BISERICA SFINȚII JOACHIM ȘI ANA

OBORUL VECHI

1921-1940

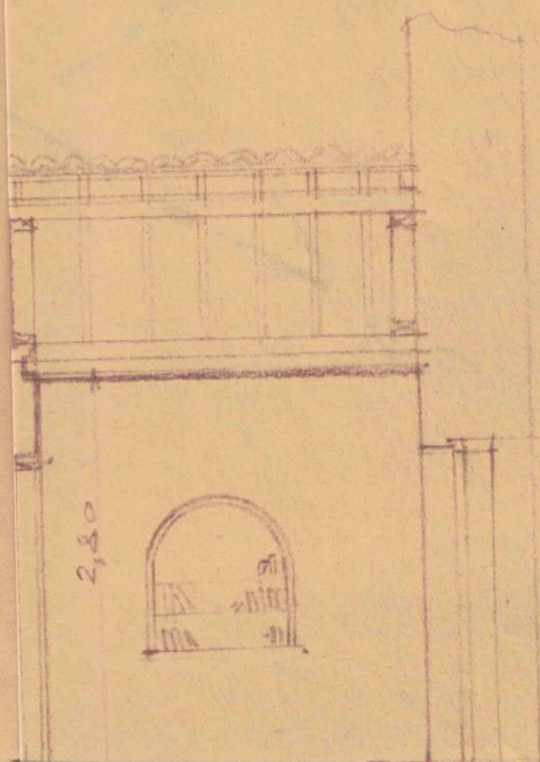
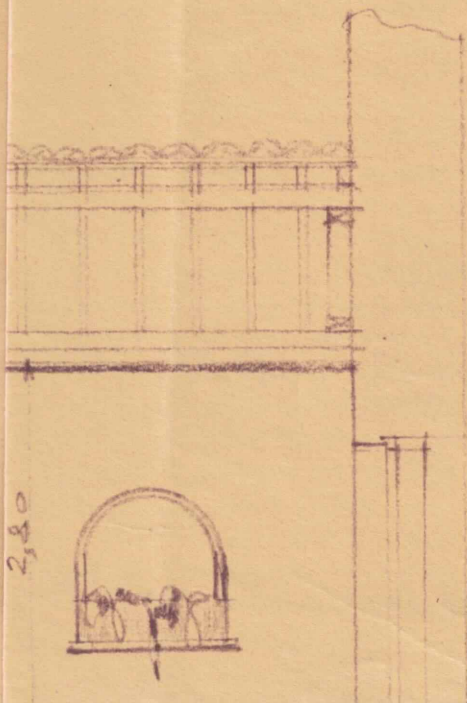
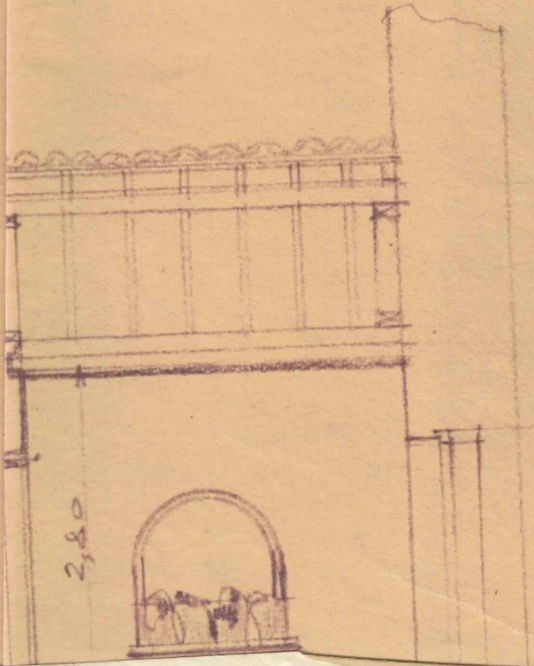
Sunt de parere sa se comunice Parohiei ca pentru punerea in valoare a vechilor arcade ale pridvorului si dea jos in intregime zidaria de umplutura, inchizand apoi din nou arcadele cu un zid de caramida gaurita (tip mare) asezita pe nuchie cu mortar de ciment la mijlocul grosimii zidului astfel ca arcadele oare sa se vada si in exterior si in interior.

Sunt de parere sa se comunice Parohiei ca pentru punerea in valoare a arcadei mari si a ferestrei de pe latura nord a altarului unde zugravarii inca nu este executata si fie puse in valoare dupa cum urmeaza:  
arcade mare va fi acuzita prin paroul pictat.  
ferestru si va deschide in intregime. In caz de lipsa de

*In planul Funicis, supra  
dela intrare nu eu cotele  
cele reale; nu s'a desenat  
socolul care rezultă sub  
colonne din suprașirarea  
unei frepte; celi două ferestre  
laterale fac inutilizabil pentru dulapuri - ce ar trebui studiate de  
la început - necesare pentru a elibera Biserica.  
cad rân în zid dacă nu se fac  
și pe zidul Bisericii colonne angajate  
după modelul celor vechi*

La raportul Cucernicăei Voastre Nr.64 din a.c.  
avem onoare a vă face cunoscut că s'a aprobat de această  
Comisiune, închiderea pridvorului bisericii Oborul  
Vechi conform planului anexat, ~~contractat~~<sup>corectat</sup> după indica-  
țiile date de această Comisiune.-
